Gutachten

Stromversorgung für Veranstaltungsfreifläche

Objekt: Marktverteiler Fest und Mobil Am Markt 1
26935 Stadland

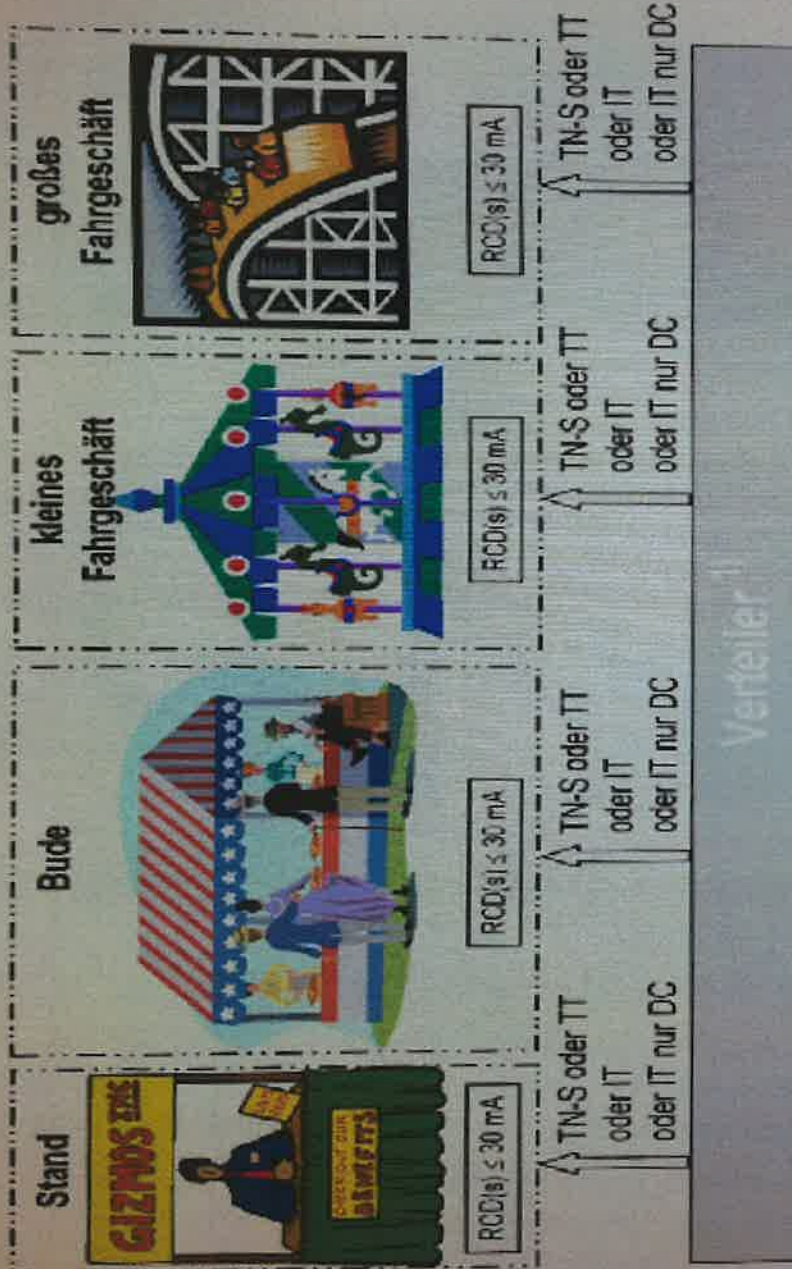
- A. Die Gehäuse sind vom Aufbau her als stationäre Verteiler vom Hersteller gefertigt worden. Diese können je nach Bedarf mit verschiedenen systemgebundenen Erdsockel (Füßen) bestückt werden. An den Gehäusen wurden verschiedene Ständer / Füße teilweise als Eigenkreationen montiert.**

Hier wird die Schutzklasse „Schutzisolierung“ durch in den Schutzraum ragende Metallteile der Ständer aufgehoben.

Somit ist keine Produkthaftung des Herstellers mehr vorhanden. Der Errichter macht sich mit dem Eigenbau der Ständer zum Hersteller, und müsste ein CE-Zeichen vergeben.

Mit fehlender CE- Kennzeichnung und Produkthaftung sind die Mobilien-Verteiler für den öffentlichen Bereich nicht mehr zu benutzen.
